前回の委員会（5/13）における
委員からの質問に対する回答について

平成28年8月31日

高浜1、2号機 ケーブルの保守管理および火災防護対策について

<絶縁抵抗測定>

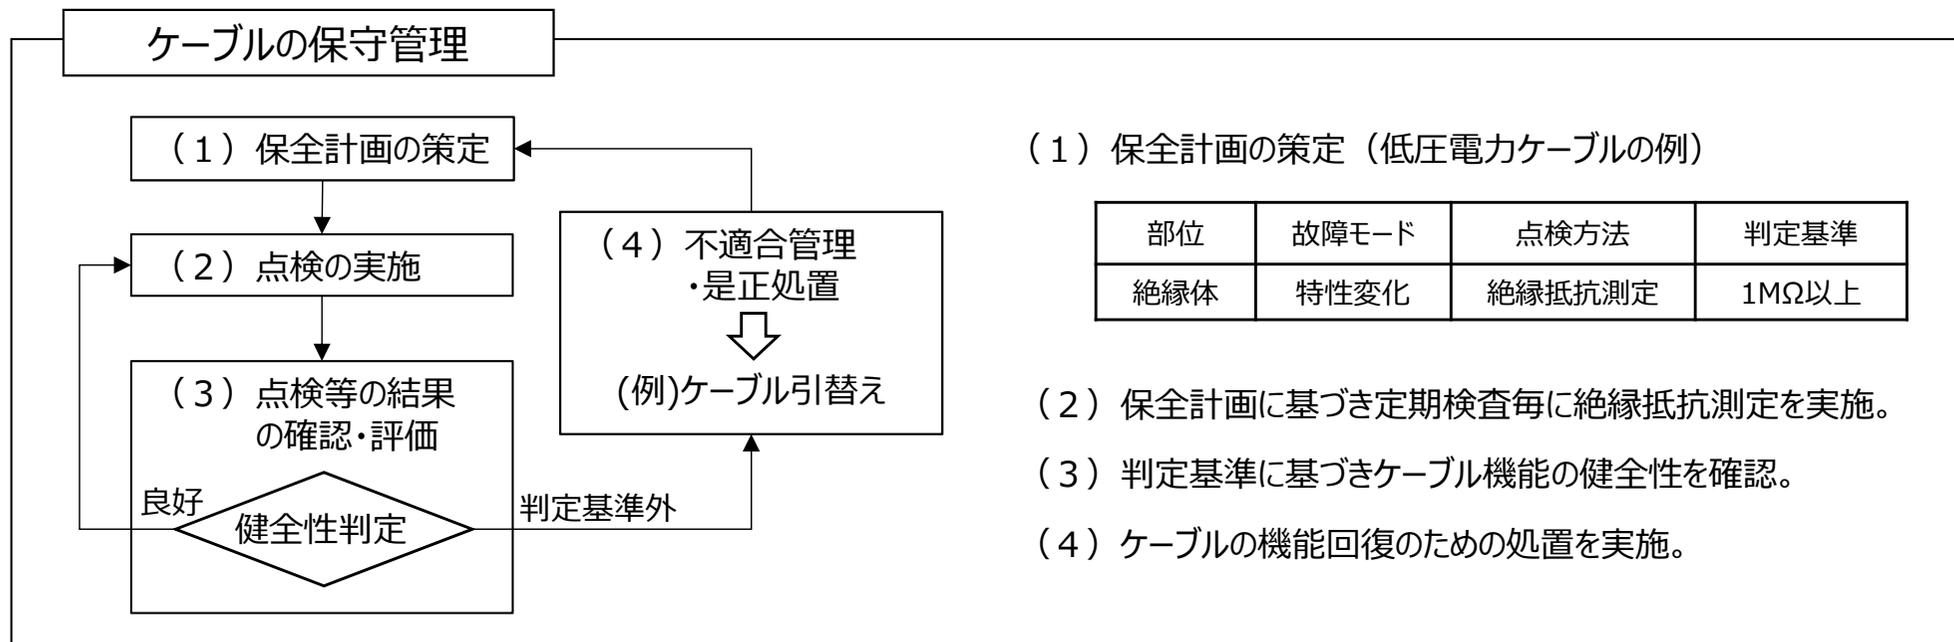
ケーブルの保守管理および火災防護対策について 「ケーブルの保守管理はどのように行うのか(1/3)」

ケーブル機能(絶縁機能)の健全性確認のため、ケーブルの機能維持に必要な部位の故障モードから点検方法を検討し、点検を実施。

- ① 構成する部位(導体、絶縁体及びシース)のうち、故障モードから点検が必要となるのは絶縁体の特性変化。
- ② ①より、以下の点検を計画的に実施し、ケーブル機能(絶縁機能)の健全性を確認。

絶縁抵抗測定は、防火シートで覆う必要のないケーブル終端部(端子部)で行なうため、難燃ケーブルと非難燃ケーブルで保守管理方法に違いはない。

① 防火シートの施工方法

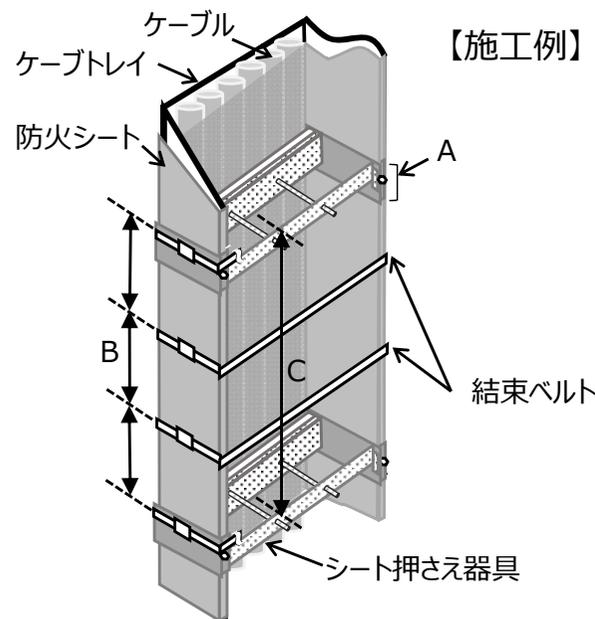
ケーブルの保守管理および火災防護対策について 「防火シートの施工方法と保守管理はどのように行うのか(1/2)」

下記の寸法を満たすように施工

- A. 防火シート間重ね代：
≥120mm
- B. 結束ベルト間隔：
≤300mm
- C. シート押さえ器具間隔：
≤900mm

○「地絡・短絡」の検知

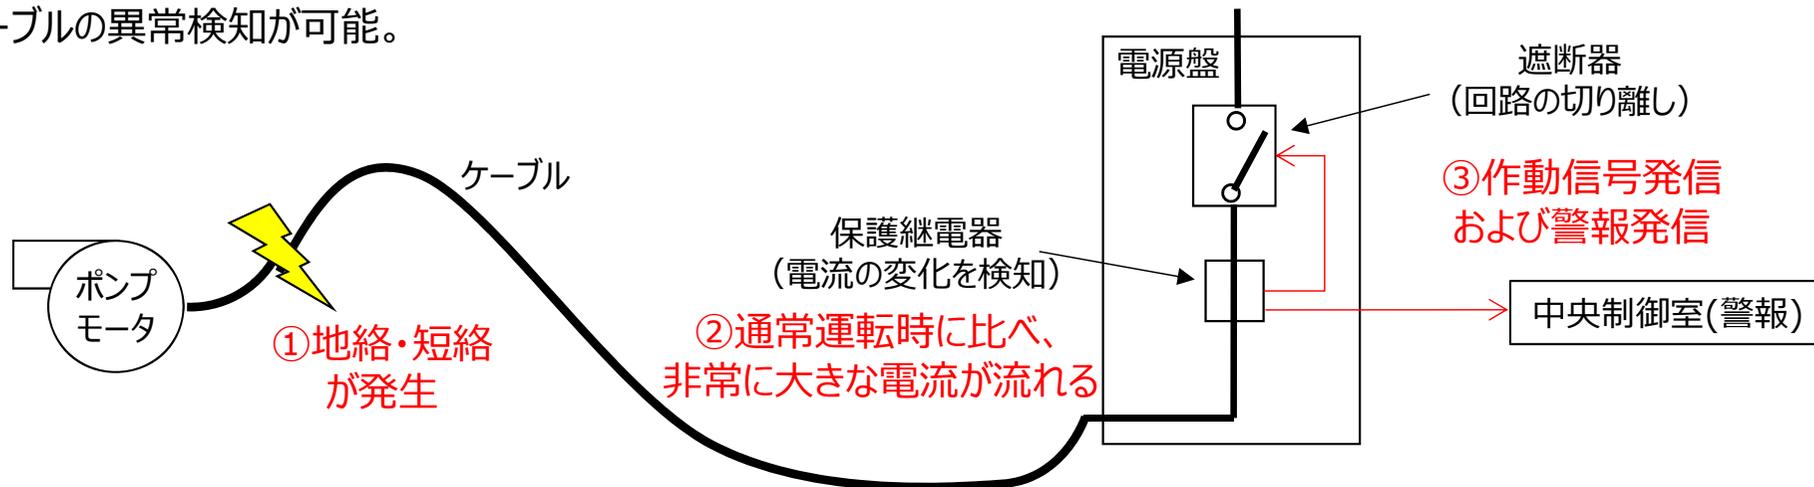
ケーブルの保守管理および火災防護対策について 「防火シートで覆われたケーブルの異常検知はどのように行うのか」

- ・ ケーブルに地絡・短絡が発生した場合、通電電流の変化により保護継電器が作動し、遮断器が回路を切り離すことで、ケーブルの異常箇所を隔離するとともに、中央制御室に警報を発信。
- ・ 難燃ケーブルと非難燃ケーブルで異常検知方法に違いはなく、防火シートによる防火措置を施工した後も、これまでどおりケーブルの異常検知が可能。

デジタル式中央制御盤 (イメージ図)

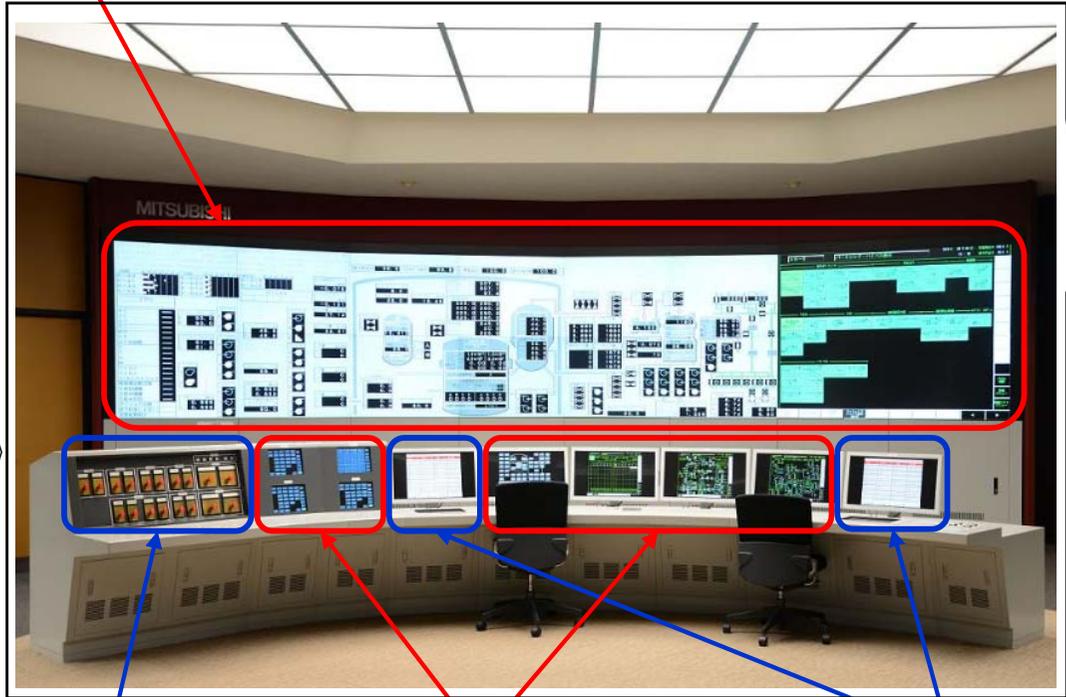
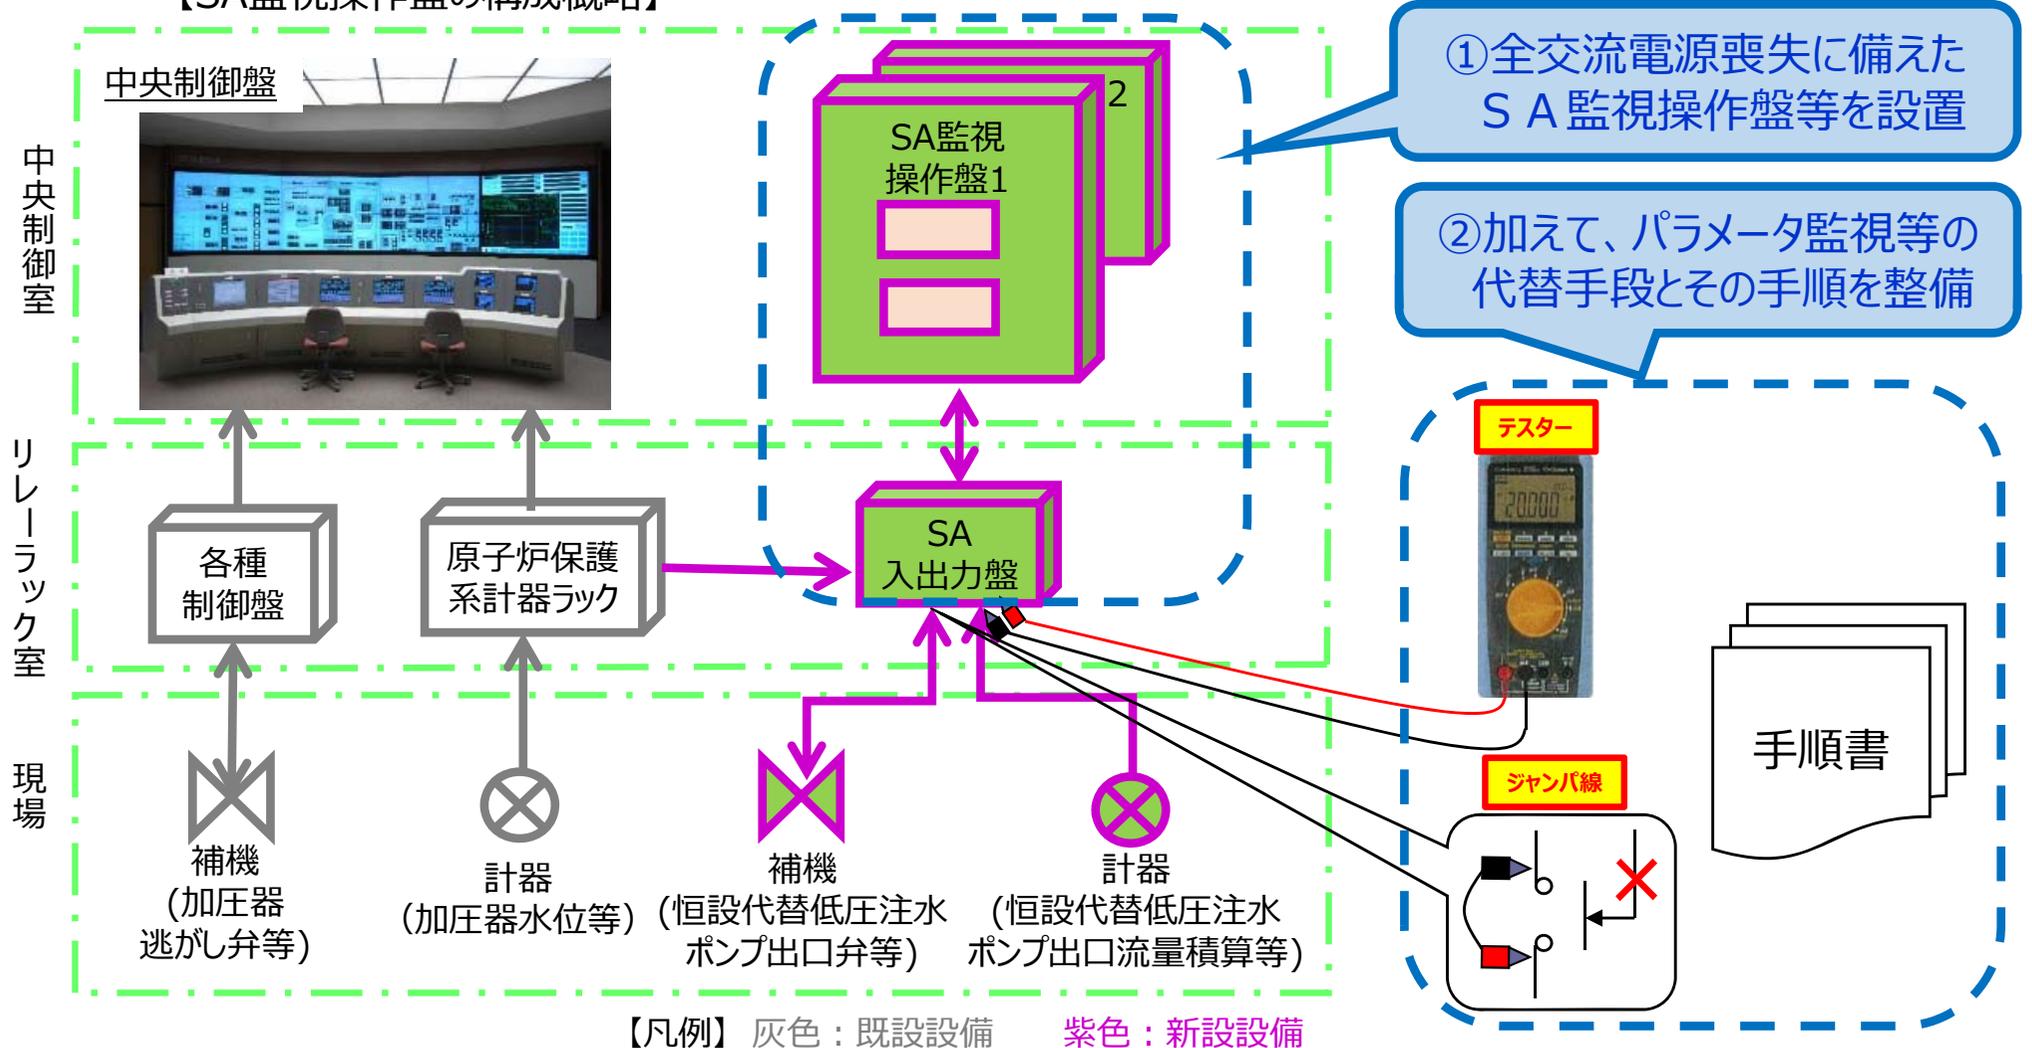
「重大事故(全交流電源喪失)への対応にあたり最適化されているのか(1/2)」

従来の中央制御盤上にある指示計による監視から、運転コンソールのディスプレイ及び大型表示装置での監視に変更。

プラント全体をビジュアル化し、プラント全体の把握を容易化することにより、運転員間の共通認識情報を提供可能とした大型表示画面を採用。(監視性向上)

原子炉の緊急停止等の急速な動作を必要とする機器について、ハードスイッチを設置。

指示計・記録計等との情報統合及びタッチパネルによる操作方式を採用し、監視操作性を向上。
(保守性、監視操作性向上)

集約化され、重要度・優先度に応じた警報を表示する「新型警報システム」を採用。
(監視性向上)

【超音波探傷検査実施範囲※】

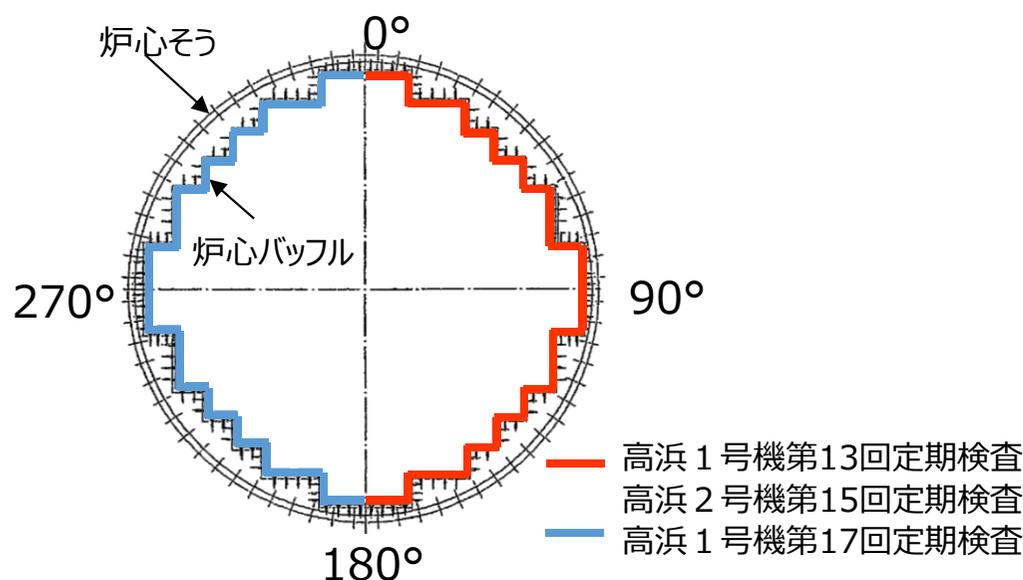
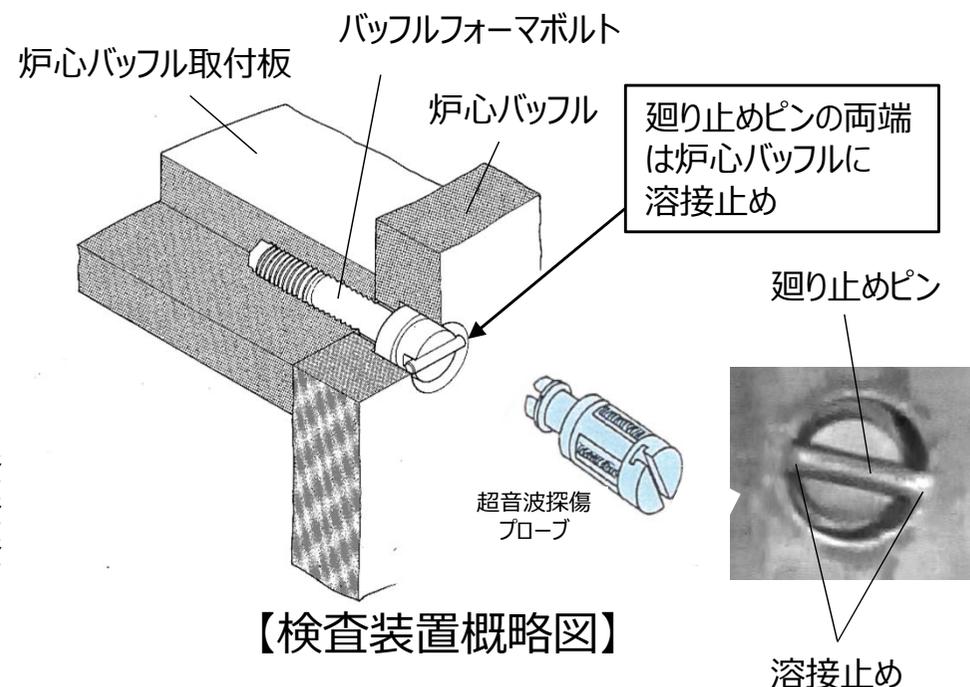
- バッフルフォーマボルトの劣化について、現状どのようになっているのか … 13 ~ 15

- ・ 定期的に炉内構造物の可視範囲に対して水中カメラによる目視確認を実施し、異常のないことを確認。
- ・ バッフルフォーマボルトに対して、高浜1号機は第13回定期検査時(1991～1992年度)、第17回定期検査時(1997年度)に、高浜2号機は第15回定期検査時(1995年度)に、超音波探傷検査を実施し、有意な欠陥のないことを確認。

- ・ 炉内構造物の照射誘起型応力腐食割れに対しては、可視範囲について定期的に水中テレビカメラによる目視確認を実施し、炉心バッフル等の過度の変形やボルト脱落など異常のないことの確認を実施していく。
- ・ 予防保全の観点から、今後、炉内構造物の一式取替等を計画している。
